株式会社 レイマック
営業部
TEL : 077-585-6771
FAX : 077-585-6773

ACアダプタ (IC-ADJK-0.15-ST) 販売終了、及び推奨代替品のご案内

IC-ADJK-0.15-ST-C01

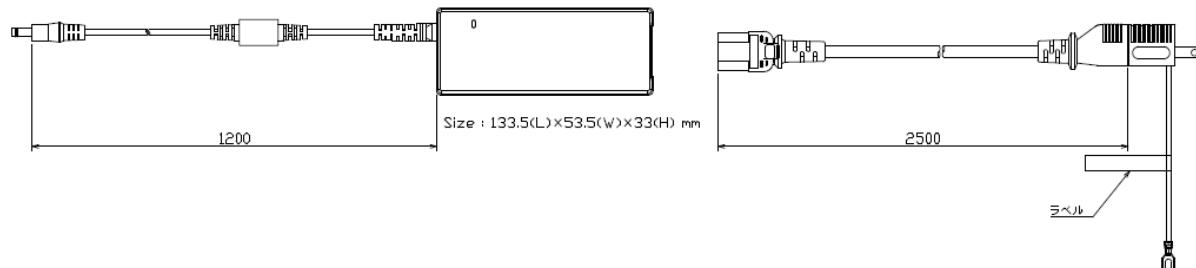
販売終了品		推奨代替品
IC-ADJK-0.15-ST	→	IC-ADJK-0.15-ST-C01

販売終了品	推奨代替品
型式	IC-ADJK-0.15-ST	IC-ADJK-0.15-ST-C01
入力	AC100-240V	←
出力	DC24V 3.75A	←
本体寸法	145(L)×60(W)×32(H)mm	133.5(L)×53.5(W)×33(H)mm
質量	385g	330g
ケーブル長	1200mm+150mm	1200mm+150mm
AC ケーブル長	2400mm+ α	2500mm+ α
安全規格	PSE(注)、CE (注)PSE適合品在庫が無くなり次第、販売終了になります。	PSE、CE
化学物質規制対応	RoHS2	RoHS2、chemSHERPA
